**Änderungs- und Ergänzungsantrag
vom 3.02.2012 mit Änderungen vom 25.06.2012 und 26.04.2013**

Mündungsbauwerk in der Jeetzel in Hitzacker / Elbe

**Änderungen der FFH-Verträglichkeitsuntersuchung
aufgrund des Änderungsantrages**

Projekt: Mündungsbauwerk in der Jetzel in Hitzacker / Elbe**Änderungs- und Ergänzungsantrag vom 26.04.2013****Änderungen der FFH-Verträglichkeitsuntersuchung aufgrund des Änderungsantrages****Bearbeitung**

Abb. 1: Lage der zusätzlichen kohärenzsichernde Maßnahme A 31 neu (Maßstab 1 : 1 500, eingenordet).

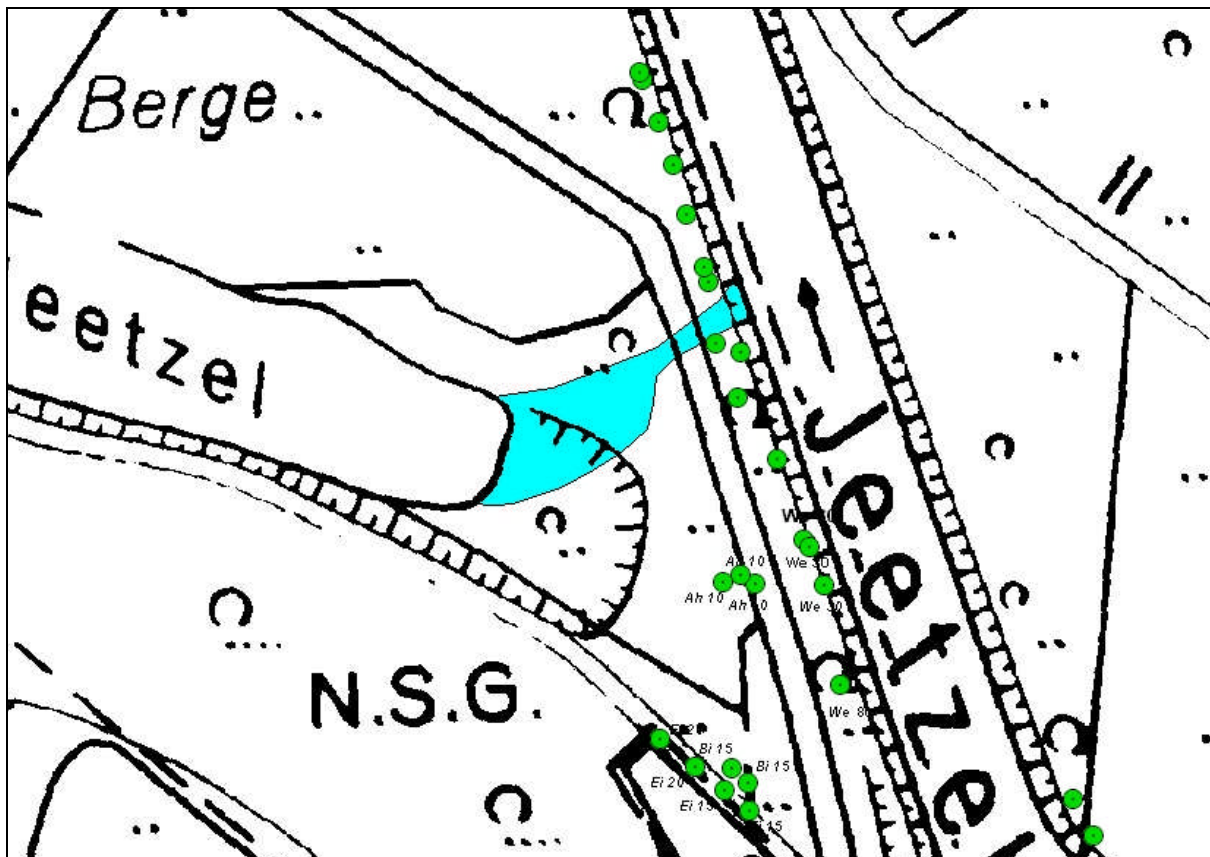
In der Abb. 1 wird in Ergänzung zu den Abbildungen in Kapitel 10 der FFH-Verträglichkeitsuntersuchung vom 14.01.2005 die Lage der zusätzlichen kohärenzsichernden Maßnahme A 31 neu dargestellt.

Maßnahme A 31 neu (Wiederanbindung des Altarmes der Alten Jeetzel an die Jeetzel)

Maßnahme zum Lageplan der landschaftspfl. Maßnahmen Abb. 1 im Text		
<u>Beschreibung/Zielsetzung:</u> <u>Ziel:</u> Deutliche Verbesserung der Kohärenz des FFH-Gebietes durch Wiederanbindung eines Altarmes. Dadurch Aufwertung unter anderem als Lebensraum für Biber, Fischotter und Rapfen sowie für auentypische Lebensraumtypen des Anhangs I der FFH-Richtlinie. <u>Maßnahme:</u> Wiederanbindung des Altarmes durch Erweiterung des bestehenden Altarmes zur Jeetzel hin (Abgrabung von Flächen, die aktuell mit einer halbruderalen Gras- und Staudenflur feuchter Standorte mit Übergang zu Rohrglanzgras-Landröhrichten – UHF/NRG bestanden sind). Um den bestehenden Weg nicht zu unterbrechen, ist ein Rahmendurchlass vorzusehen. Technische Detailangaben zum Rahmendurchlass liegen als gesonderter Erläuterungsbericht bei. <u>Flächengröße:</u> 700 m ² (Abgrabungsfläche) mit Aufwertung des kompletten Altgewässers
